泊発電所

火山影響評価のうち立地評価について

令和5年10月6日
北海道電力株式会社

指摘事項 (1/3)

Kt-1 (pfa) の分布範囲 (町田・新井 (2011) に加筆)

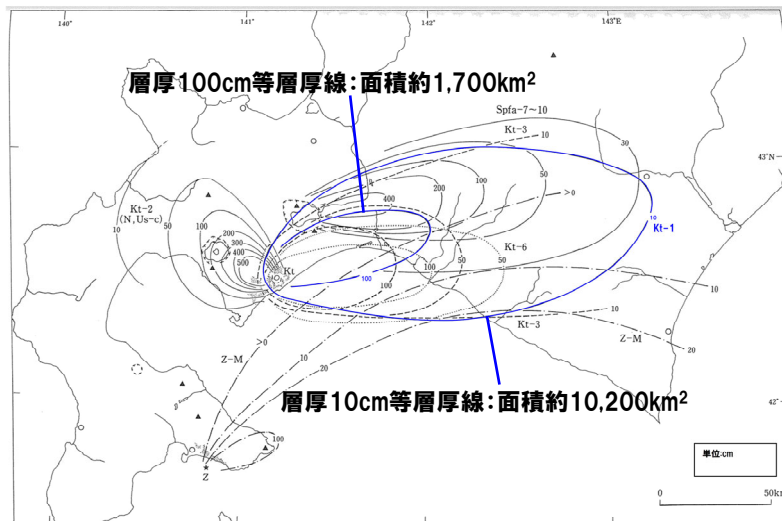
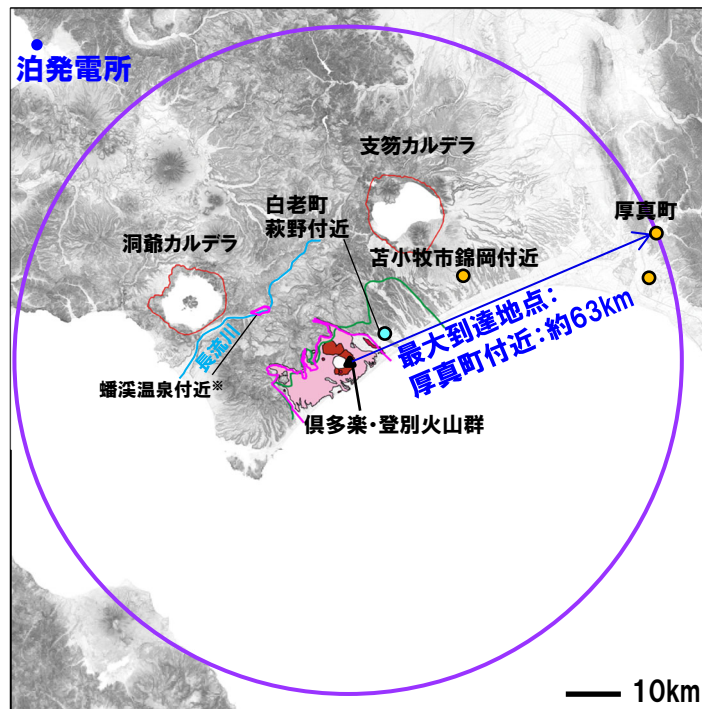
- 巨大噴火の評価対象のうち、倶多楽・登別火山群の評価に係る判断根拠が明確になっていない。
 - ・倶多楽・登別火山群のKt-7の噴出規模については、既往知見を精査した結果からの噴出規模をどのように解釈したか示した上で、巨大噴火として評価する判断に至る考え方を整理し説明すること。
- 原子力発電所の火山影響評価ガイドにおいては、巨大噴火について、「地下のマグマが一気に地上に噴出し、大量の火砕流となるような噴火であり、その規模として噴出物の量が数10km³程度を超えるようなもの」とされている。
- このため、当社は、火山影響評価ガイドを踏まえ、原子力発電所に影響を及ぼし得る火山として抽出した13火山について、以下の(1)の条件に該当する火山を抽出した上で、(2)の条件に合致する火山を過去に巨大噴火が発生した火山として抽出している。
 - (1) 火砕流を含む火山噴出物の分布が広範囲
 - (2) 噴出物体積が20km³以上
- このうち、倶多楽・登別火山群のKt-7 (pfa,pfl) を噴出した噴火については、確認地点は少ないものの北東方向に60km程度の地点で火砕流堆積物が認められ、Amma-Miyasaka et al. (2020) によれば、噴出規模が概算として「VEI7 class」とされていることから、巨大噴火に該当するものとして取り扱うこととしていた。
- しかし、Kt-7 (pfa,pfl) の噴出物体積については、Amma-Miyasaka et al. (2020) において、概算として「VEI7 class」とされ、具体的な数値が示されていないため、当社として当該噴出物体積を算出した上で、巨大噴火に該当するか否かについて改めて評価を行った。
- 噴出物体積の算出結果の詳細については次頁～P15に示す。

- Amma-Miyasaka et al. (2020) によれば, Kt-7 (pfa) の噴出物体積を算出する際には, 同じく倶多楽・登別火山群を給源とし, 広範囲に確認されているKt-1 (pfa) の分布面積, 層厚及びHayakawa (1985) とLegros (2000) によってそれぞれ提案された計算式を用いたとされている。
- そこで, 当社算出においては, 町田・新井 (2011) において示されているKt-1 (pfa) の等層厚線から面積を測定し, 層厚は山縣 (1994) に示されている模式露頭にて計測された層厚 (Kt-1: 15cm, Kt-7: 26cm) の比から求めた。
- Hayakawa (1985) は, 1本の等層厚線が得られれば総体積を計算することができる以下の経験式を提案していることから, 噴出物体積の算出に用いた。

- なお, 町田・新井 (2011) において, Kt-1の等層厚線が2本 (層厚10cm及び100cm) 示されていることから, それぞれの等層厚線に対して上記計算式を用いて, 噴出物体積の最小値及び最大値を算出した。
- 算出の結果, Kt-7 (pfa) の噴出物体積は10~40km³となった。

最大値: 36 ≒ 40km³
最小値: 7 ≒ 10km³

支笏カルデラのカルデラ形成期及び後カルデラ期噴出物のSiO₂重量比

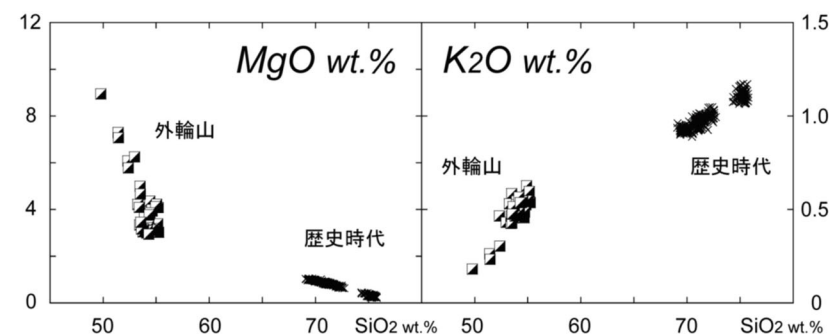
- 巨大噴火の可能性評価に係る各種データを用いた評価結果の説明が不十分。
 - ・活動履歴を含めて、「巨大噴火が差し迫った状態ではないこと」を判断した論理を火山影響評価ガイドの記載を踏まえ明確に整理し説明すること。
 - ・噴出物の組成（噴火イベント間の特徴や変化）について、既往知見を整理し、巨大噴火の可能性を判断するデータの一つとして整理し説明すること。
 - ・地殻変動データについては、テクトニックな広域応力場の影響を受けていることも考慮した上で、将来の巨大噴火の可能性を判断できるデータとして扱うことができるのか説明すること。
- 過去に巨大噴火が発生した支笏カルデラ、倶多楽・登別火山群及び洞爺カルデラについては、活動履歴及び地球物理学的調査（地下構造（地震波速度構造、比抵抗構造及び重力異常）、火山性地震及び地殻変動）により、巨大噴火が差し迫った状態ではないと評価している。
- 今回、活動履歴の検討に、噴出物の組成等に関する検討を加えた上で、巨大噴火が差し迫った状態であるか否かについて改めて評価を行った。
- 評価に当たっては、その論理構成を明確にした。
- 噴出物の組成に関する検討結果については、P18～P20に示す。

- 産業技術総合研究所 (2019) に基づくと、支笏カルデラにおける巨大噴火による噴出物であるSp-1の大半を占める斑晶に乏しい (CPタイプ) 軽石のSiO₂の重量比は、66.7～77.4wt.%であり、デイサイト～流紋岩組成である。
- 中川 (1993) 及び古川・中川 (2010) に基づくと、後カルデラ火山である恵庭岳、風不死岳及び樽前山の噴出物におけるSiO₂の重量比は、50～65wt.%であり、デイサイト～玄武岩組成である。

- 巨大噴火による噴出物 (Sp-1) は珪長質であり、現在の支笏カルデラを形成した噴火以降に噴出した噴出物と組成が異なる。

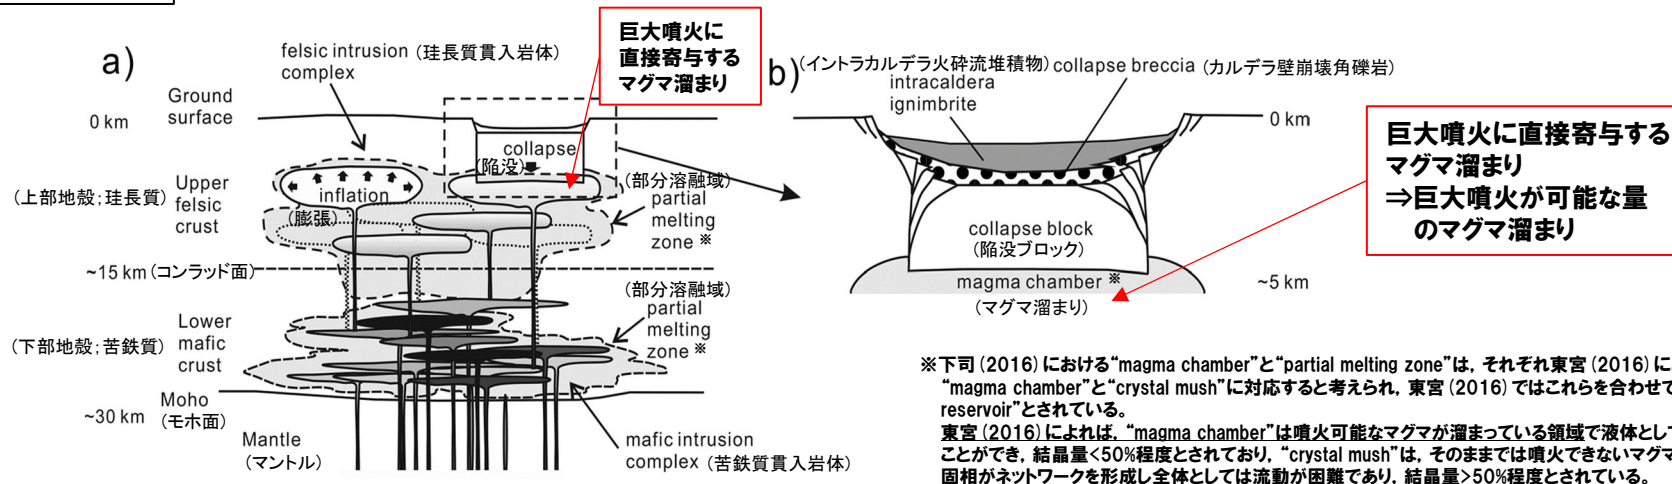
- 支笏カルデラの地下構造に関して、既往知見に照らしてマグマ溜まりの存在の可能性を否定する根拠が十分に整理されていない。
 - ・低比抵抗領域におけるメルトの存在の有無の評価については、地震波速度構造の精度の観点等からの説明が足りないと考えられる。現在の火山学に照らした調査を尽くし、総合的に判断できる根拠を揃えて説明すること。
- 巨大噴火が可能な量のマグマ溜まりの存在を地震波速度構造の検討により把握することが可能かを整理した。
- また、網羅的な文献調査により支笏カルデラの地下構造に関する知見は反映しているが、今回、地震波速度構造の検討に使用するデータの最新化や、マグマ溜まりの定置条件に関する知見を追加し、巨大噴火が可能な量のマグマ溜まりを確認する上で、着目すべき深度を検討した。

- 地震波速度構造の検討に使用するデータを、防災科学技術研究所HP「日本列島下の三次元地震波速度構造(2022年度版)」に更新した。
- 下司(2016)に加え、東宮(2016)を踏まえると、巨大噴火が可能な量の珪長質なマグマ溜まりについては、上部地殻内である深度約10km程度以浅に形成される必要があると判断した。
- 巨大噴火が可能な量のマグマ溜まりが存在する場合、その周囲には部分熔融域が広がっているものと考えられ、これらは、カルデラを越える範囲に広がっている巨大なマグマシステムを構成する一部であることを踏まえると、水平分解能※が20km、鉛直分解能※が5km～10kmである地震波トモグラフィ解析において、十分に捉えられる規模と考えられる。
- また、仮にこの分解能を下回る規模であったとしても、マグマ溜まり及び部分熔融域が存在する範囲を地震波が通過する場合、不明瞭ながらも速度異常域として捉えられるものと考えられる。
- 文献(Yamaya et al.(2017)及びIchihara et al.(2019))において支笏カルデラ直下の上部地殻内における低比抵抗領域について、地震波速度構造と合わせて検討した結果、低比抵抗領域の下部は、メルトを含む部分熔融域であることが示唆されるものの、上部は、マグマ由来の水に富む領域であることが示唆される。
- 低比抵抗領域の上部(P114～P125参照)の推定分布範囲は、震源分布の観点及び地温の観点から、それぞれにおいてメルトの存在を示唆する状況ではない。
- したがって、支笏カルデラ直下の上部地殻内(約20km以浅)において、現状、深度約10km程度以浅には、巨大噴火が可能な量のマグマ溜まりが存在する可能性は十分小さいと判断される。
- なお、本検討の詳細は、P92～P96及びP111～P125に示す。

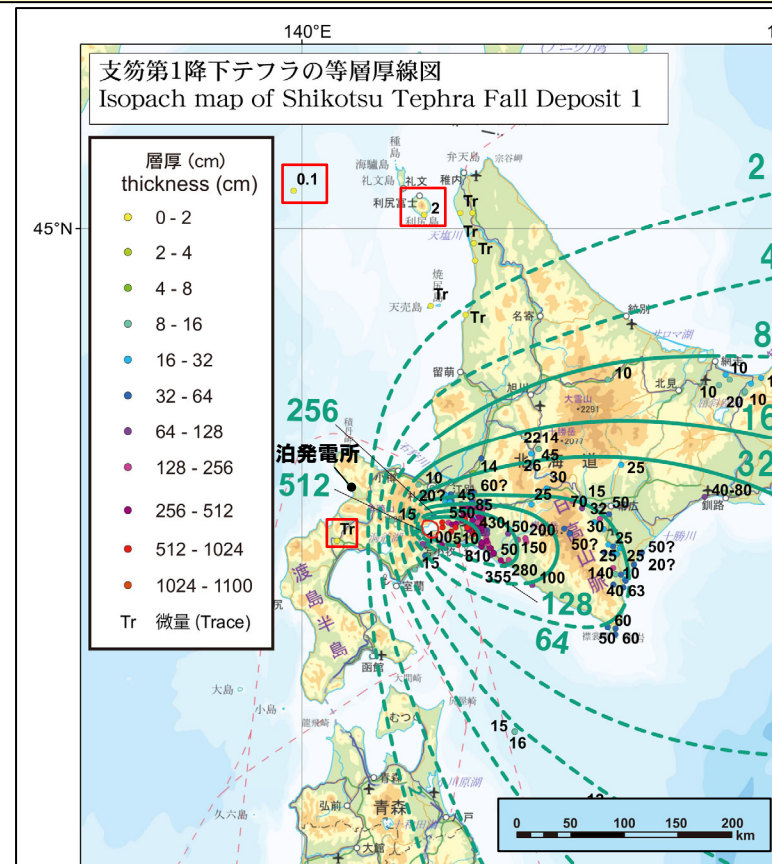
- ・敷地周辺の地質調査については、より広い範囲における文献調査結果等も併せて示し、調査範囲が十分であることを示すことが必要。
- ・敷地内のF1断層開削調査箇所において認められた火山灰については、火山灰層厚の評価における考慮の要否とその判断の根拠を整理した上で説明することが必要。
- ・降下火砕物シミュレーションによる火山灰層厚の評価対象とする噴火の選定については、選定のプロセスと根拠を十分に説明することが必要。

- 地質調査の結果、敷地近傍には洞爺火砕流堆積物、ニセコ・雷電火山群由来の火山噴出物、洞爺火山灰 (Toya) 及び阿蘇4火山灰 (Aso-4) が認められ、文献調査の結果、敷地近傍にこれらの火山噴出物の分布が示されていることと調和的である (次頁参照)。
- 文献調査において敷地及び敷地近傍に到達した可能性があるとした降下火砕物のうち、上記以外のものについては、以下のとおり評価しており、地質調査の結果と整合的である。

- 地質調査範囲は、地質調査結果と文献調査結果は整合的であり、加えて文献に示されていない火山噴出物は確認されない※ことから、十分であると判断される。
- なお、本検討の詳細については補足説明資料2章に示す。

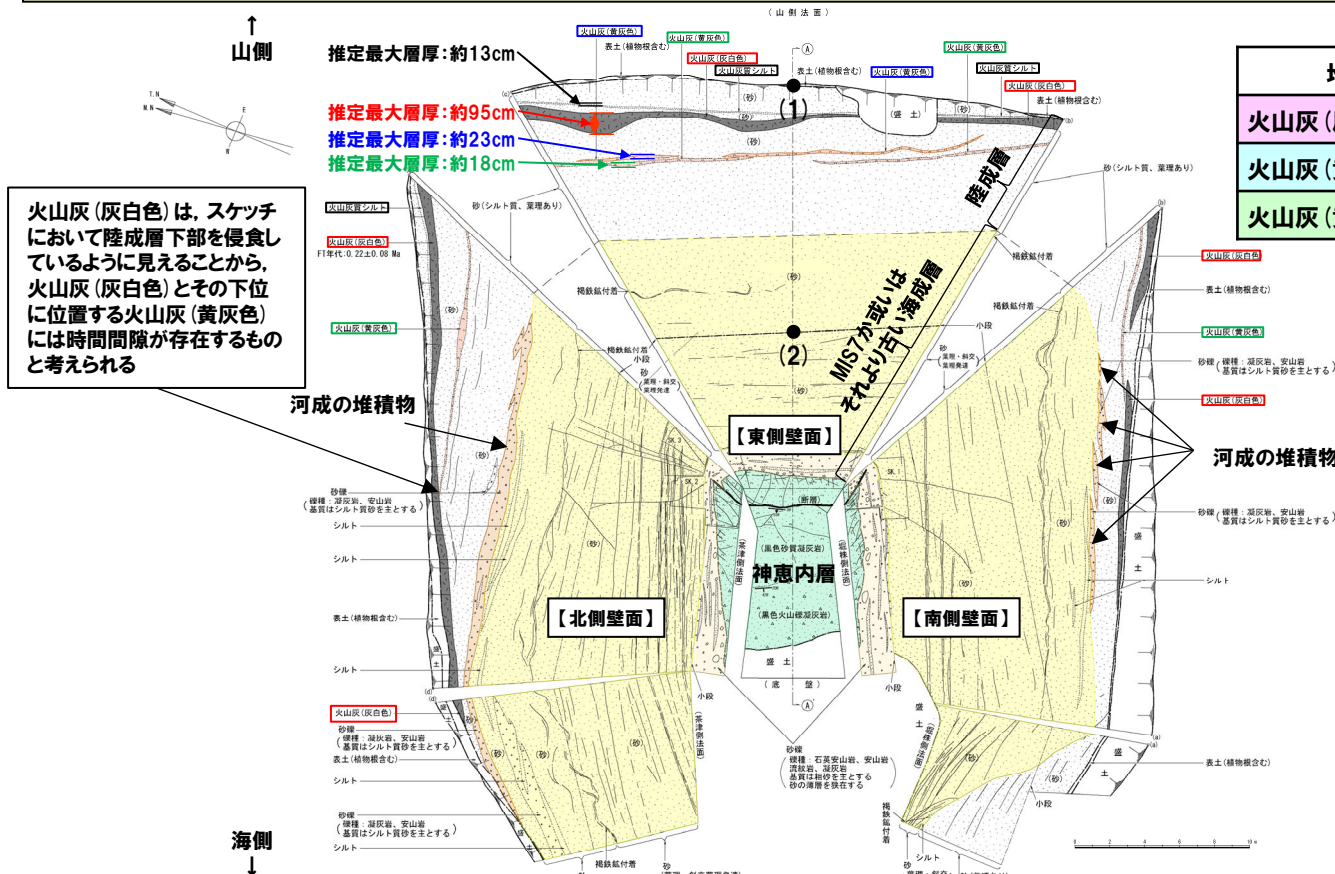
- ・敷地周辺の地質調査については、より広い範囲における文献調査結果等も併せて示し、調査範囲が十分であることを示すことが必要。
- ・敷地内のF1断層開削調査箇所において認められた火山灰については、火山灰層厚の評価における考慮の要否とその判断の根拠を整理した上で説明することが必要。
- ・降下火砕物シミュレーションによる火山灰層厚の評価対象とする噴火の選定については、選定のプロセスと根拠を十分に説明することが必要。

○しかし、敷地及び敷地近傍には高位段丘堆積物等 (MIS7以前) の上位に火山灰 (黄灰色A) 及び火山灰 (黄灰色B) に対比される堆積物が認められないことを踏まえると、噴出年代及び給源が不明な降下火砕物である可能性を否定できないと評価した。

○このため、降下火砕物の層厚評価の検討対象として、火山灰 (黄灰色A) (最大層厚: 18cm) 及び火山灰 (黄灰色B) (最大層厚: 23cm) を抽出する。

羊蹄山周辺の支笏火砕流堆積物の分布 (宝田ほか (2022) に加筆)

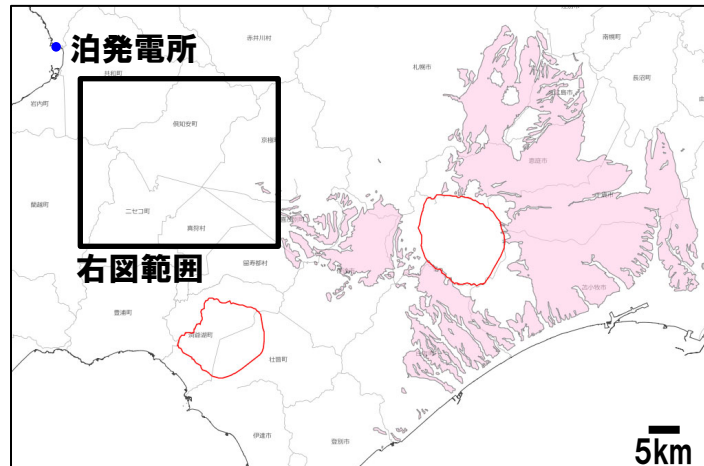
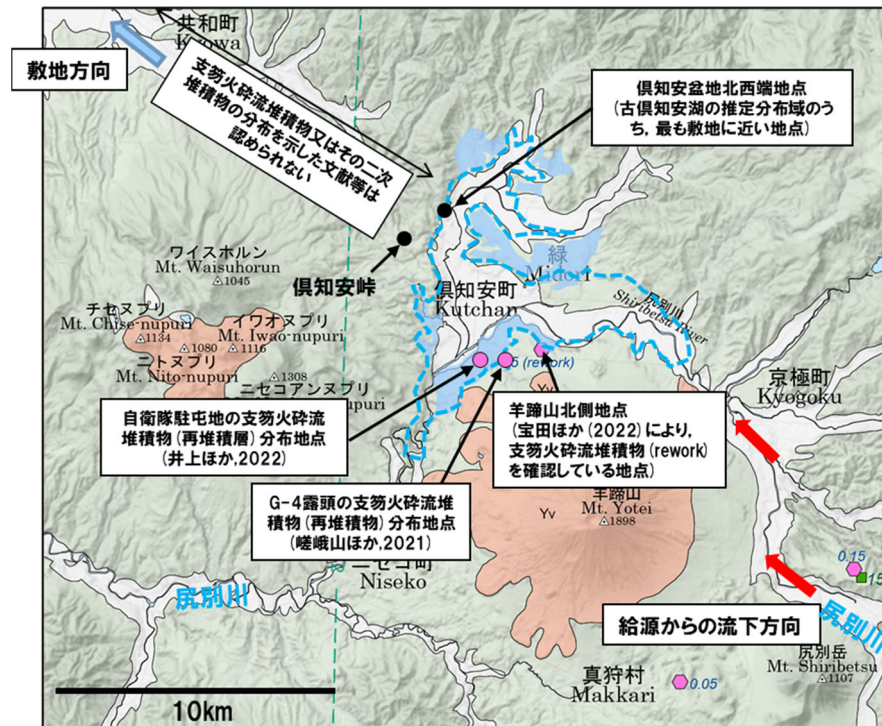
・支笏火砕流が敷地に到達した可能性の有無について、これまでの地質調査に基づく評価や既往知見と整合する説明を行うことが必要。

○支笏火砕流堆積物(Spfl)は、給源から敷地方向に層厚を減しながら尻別川沿いを流下したものと考えられ、羊蹄山北側地点(給源から約48km、敷地からの距離約28km)においては、古俱知安湖に直接又は間接的に流入した支笏火砕流が湖底に厚く堆積した再堆積層が認められる(次頁図参照)。

○羊蹄山北側地点を含む俱知安盆地については、検討の結果、盆地全体が支笏火砕流堆積物に覆われ、敷地に最も近い俱知安盆地北西端地点まで火砕流が到達していた可能性は否定できず、この場合、敷地方向における支笏火砕流の最大到達距離は約54km(敷地からの距離約22km)となる(次頁参照)。

○俱知安盆地北西端地点よりもさらに敷地方向に位置する俱知安峠を越えてから、敷地までの間には支笏火砕流堆積物又はその二次堆積物の分布を示した文献等も認められないことから、敷地には到達していないと評価した(次頁表参照)。
